## 第7章 その他環境省令で定める事項

### 7.1 配慮書に対する関係地方公共団体の長の意見及び一般の意見の概要並びに事業者の見解

南港発電所更新計画に係る計画段階環境配慮書に関する  
環境の保全の見地からの意見について(回答)

南港発電所更新計画に係る計画段階環境配慮書に対する  
環境の保全の見地からの意見

第 7.2.3-1 図(1) 二酸化窒素の地上濃度の予測結果 (年平均値) [A案: 80m, 単筒身型]

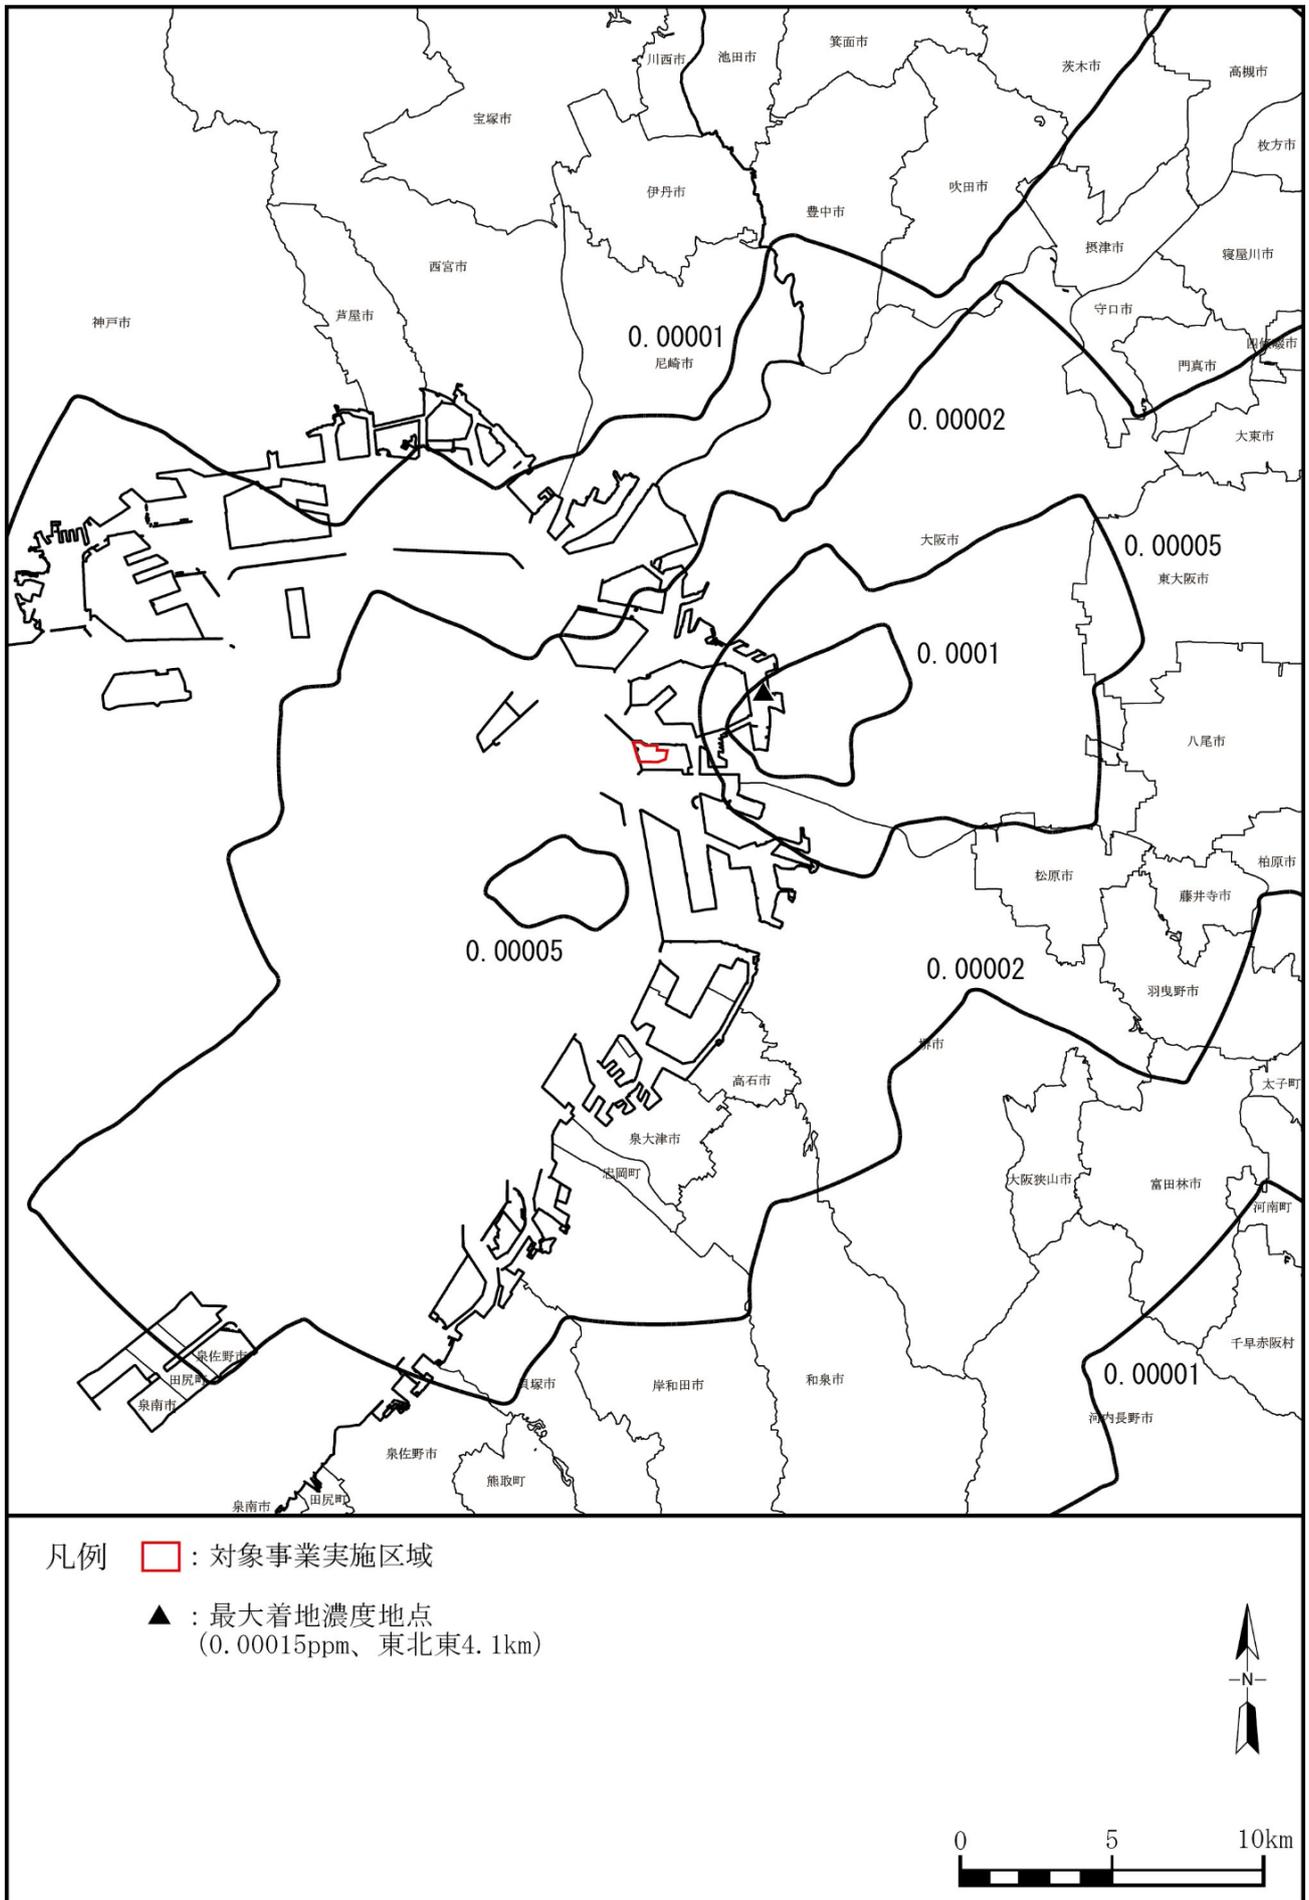
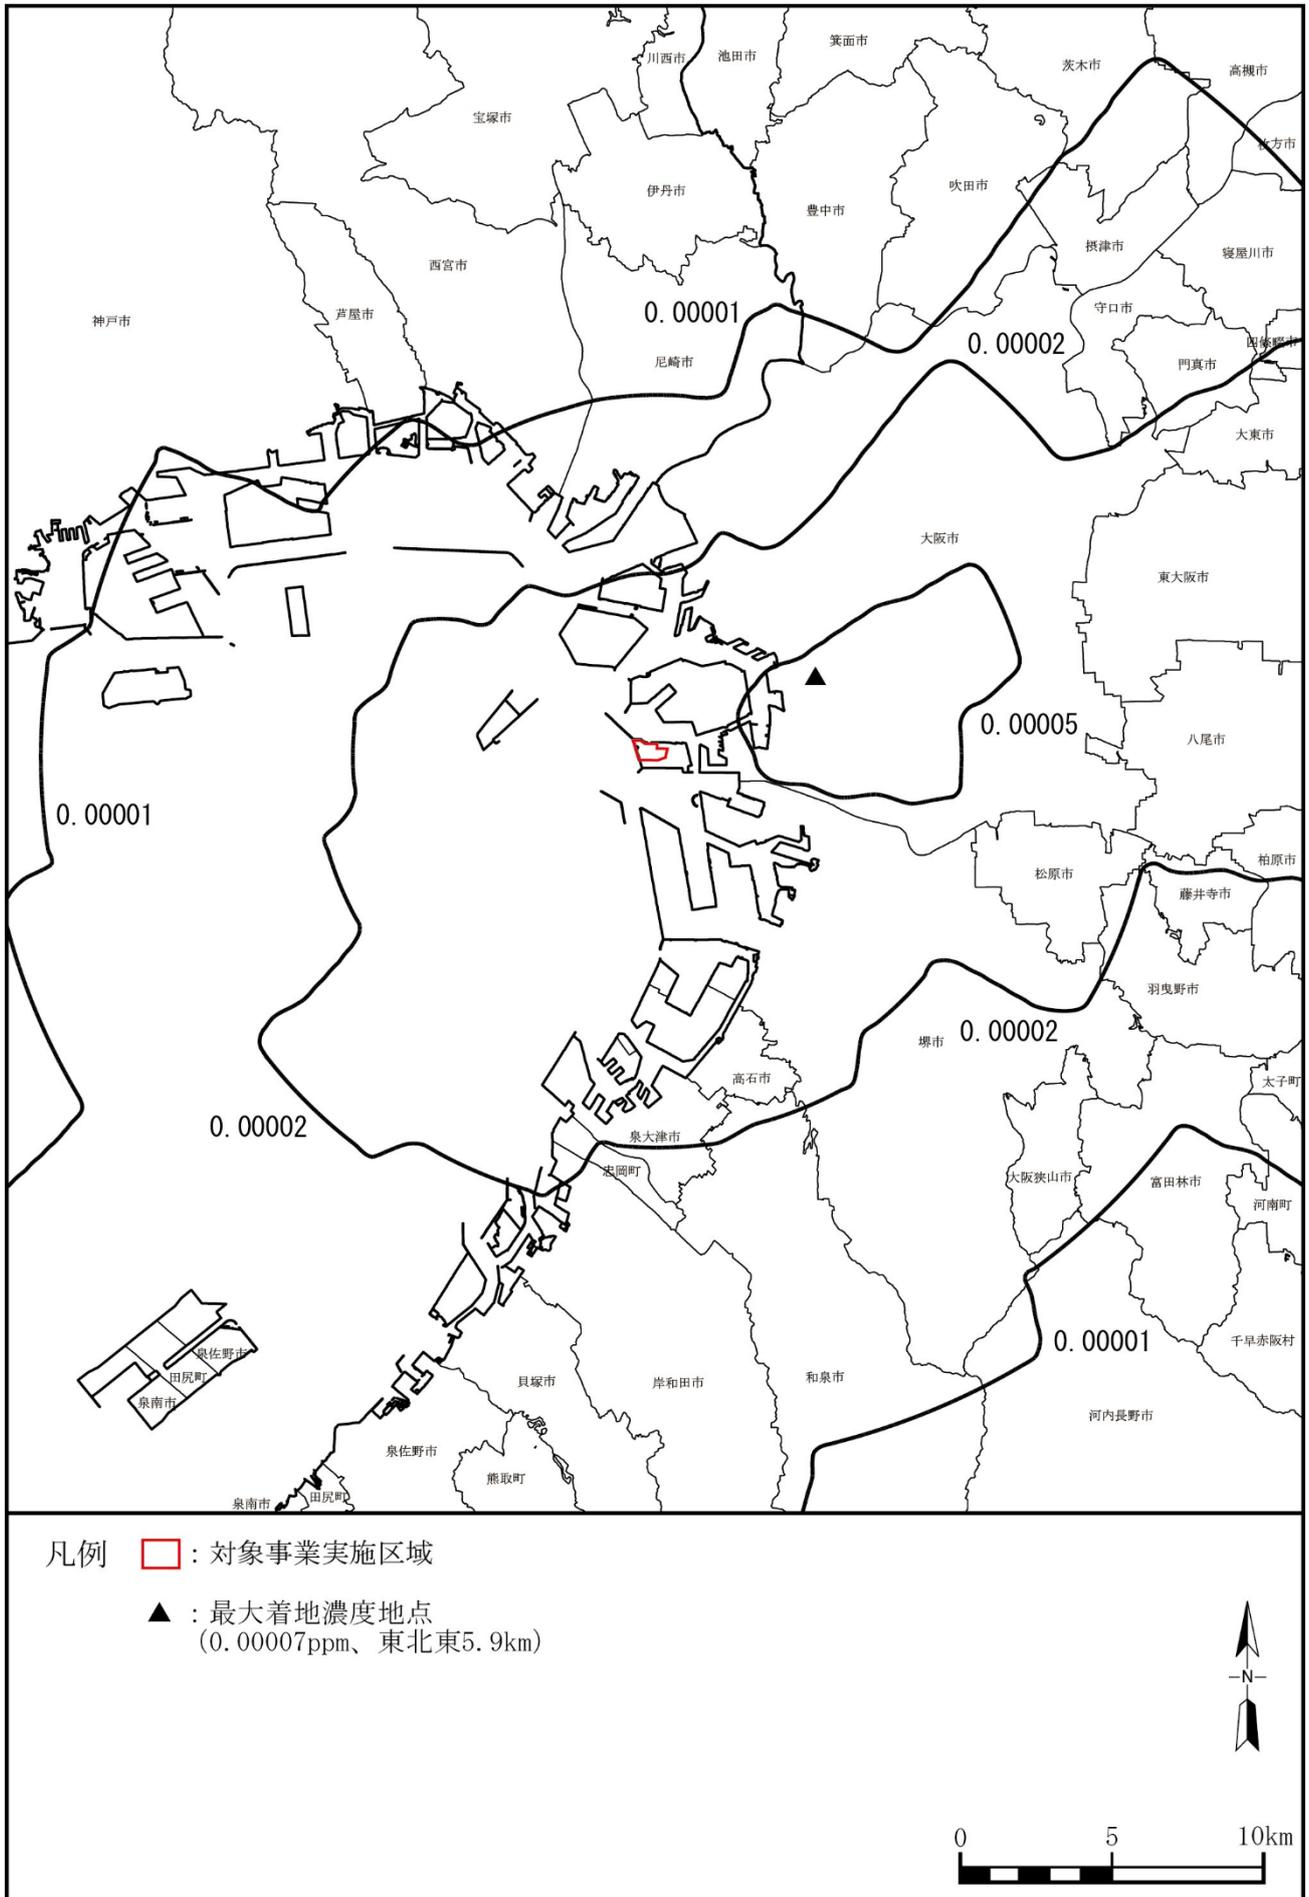
配慮書に対し、経済産業大臣から「事業実施想定区域周辺は、かつて深刻な大気汚染に見舞われ、大規模な公害訴訟が行われた地域であり、大気環境についてより慎重な対応を要する地域であることを念頭に置き、大気環境に係る適切な調査、予測及び評価を実施し、大気環境への影響を回避又は極力低減すること。」との意見及び大阪府知事から「位置等に関する複数案の設定に当たっては、重大な環境影響を回避し、又は低減するために建造物等の構造・配置に関する複数案の検討が重要となる場合があることに留意すべきとする配慮書手続きの趣旨を踏まえ、大気質に関する影響に相当程度の差異が生じることによって重大な環境影響を回避・低減するための構造・配置の検討に資することができる新たな複数案の設定や予測手法の再検討に取り組むこと。」、「事業実施想定区域及びその周囲（以下「周辺地域」という。）の地域特性及び他事業との比較から明らかになった最大着地濃度を相当程度低減することができる技術的な可能性を踏まえ、窒素酸化物に関する環境の保全についての適切な配慮がなされるよう事業計画の見直しを行うこと。」との意見や、大阪市では「大阪市環境基本計画」において、「快適な都市環境の確保」を掲げ、二酸化窒素の環境基準を上回る環境保全目標\*が設定されていることを踏まえ、さらに大気質への影響を低減すべく検討を進めた結果、大気質に関する影響に相当程度の低減が期待でき、かつ眺望景観への影響も配慮した集合煙突（地上高80m）C案として設定・検討することとした。

A案（単筒身型、高さ80m煙突）、B案（単筒身型、高さ100m煙突）及びC案（集合型、高さ80m煙突）を比較すると、最大着地濃度は、C案がA案及びB案に比べ1桁低くなっている。また、最大着地濃度地点は集合煙突のC案で対象事業実施区域の約5.9kmの地点であり、単筒身煙突のA案及びB案で対象事業実施区域の約4.1kmの地点である。

最大着地濃度（年平均値）は、A案（単筒身型、高さ80m煙突）が0.00017ppm、B案（単筒身型、高さ100m煙突）が0.00015ppm、C案（集合型、高さ80m煙突）が0.00007ppmとなっており、集合型のC案が単筒身型のA案及びB案に比べ1桁低くなっており、3案ともバックグラウンド濃度に対しての寄与率が1%以下となっている。また、最大着地濃度地点は、A案及びB案は対象事業実施区域の東北東約4.1kmの地点、C案が東北東約5.9kmの地点となっている。

また、予測結果のとおり、大気質（窒素酸化物）への影響は単筒身型のA案とB案に比べて、集合型のC案が小さくなり、眺望景観への影響はB案（単筒身型、高さ 100m煙突）でやや大きくなるため、C案（集合型、高さ 80m煙突）の採用が適切であると考えられる。

第7.2.3-2 図(2) 眺望景観のイメージ図（南港大橋）

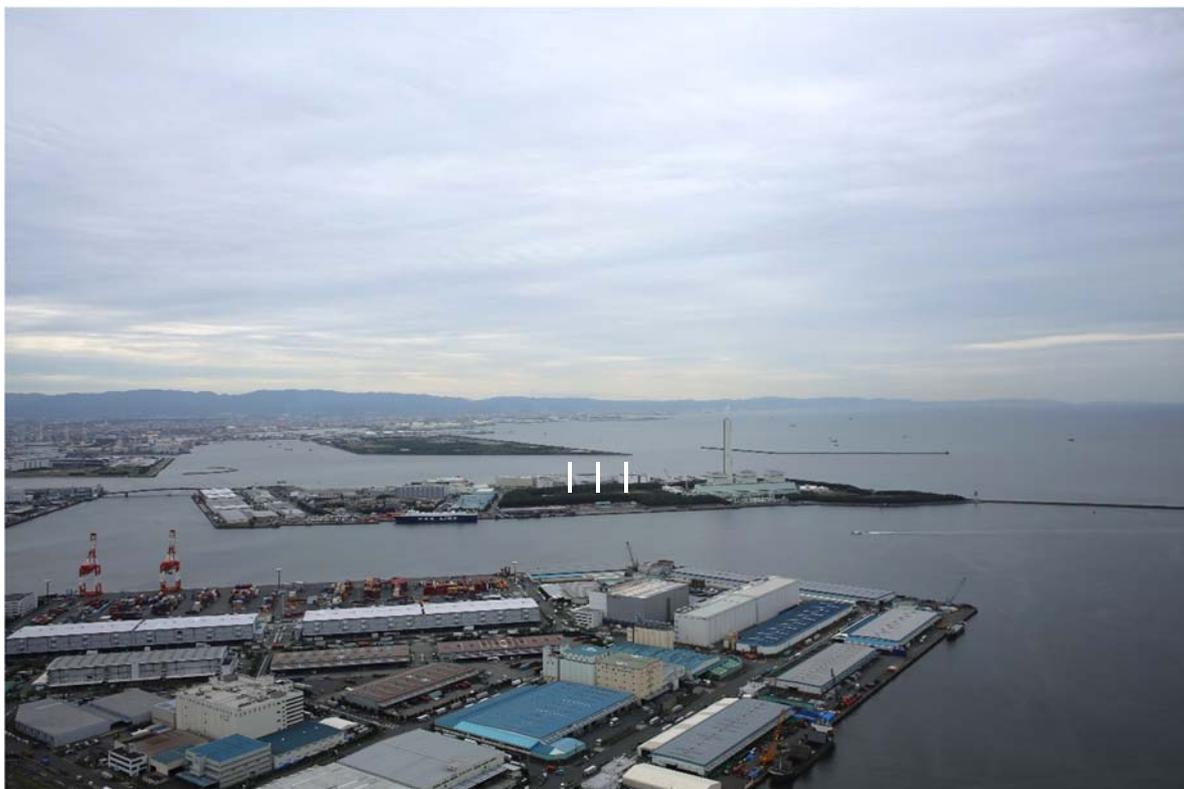
大阪市長の意見	事業者の見解
1 新たに設置する煙突の高さを既存の煙突の高さと比較して大幅に低くする計画となっており、煙突高さの違いによる大気質と景観への影響が相反することから、現時点で単一案とはせず、最新の知見を参考に、環境保全上適切な事業計画となるように努めること。	更に大気質及び景観への影響にも配慮した集合煙突にした場合の複数案も設定し、環境保全上適切な事業計画となるよう、努めてまいります。
2 環境影響評価の実施にあたっては、計画段階配慮事項として選定した評価項目だけでなく、改めて本事業に係る環境影響の把握及び環境影響評価項目等を選定し、適切な調査、予測及び評価を行うとともに、必要な環境保全対策を検討すること。	環境影響評価の実施にあたっては、計画段階配慮事項として選定した評価項目だけでなく、改めて本事業に係る環境影響の把握及び環境影響評価項目等を選定し、適切な調査、予測及び評価を行うとともに、必要な環境保全対策を検討してまいります。

A案(単筒身型、高さ80m煙突)、B案(単筒身型、高さ100m煙突)及びC案(集合型、高さ80m煙突)を比較すると、「南港大橋」及び「さきしまコスモタワー展望台」では、煙突高さの垂直視角は煙突高さが同じA案とC案がそれぞれ $1.9^\circ$ 及び $1.8^\circ$ 、B案がそれぞれ $2.4^\circ$ 及び $2.3^\circ$ となり、煙突高さが高くなると両地点とも垂直視角が $0.5^\circ$ 大きくなると予測される。また、両地点ともA案とC案は「環境融和塗色がされている場合には、ほとんど気にならない」程度、B案は「環境融和塗色がされている場合には、ほとんど気にならない」と「比較的細部まで見えるようになり、気になる。圧迫感を受けない。」の中間程度の垂直視角となる(第4.3.2-3表参照)。また、C案はA案及びB案に比べ煙突が1本に集合しているため、横方向の眺望の印象が異なっている。

煙突構造の複数案における眺望景観への影響は、いずれの地点も埋立造成地における工業地帯の建物群の中において煙突が視認され、3案とも重大な影響はないものと評価する。また、3案の中ではB案(単筒身型、高さ100m煙突)では眺望景観への影響の程度がやや大きくなる。
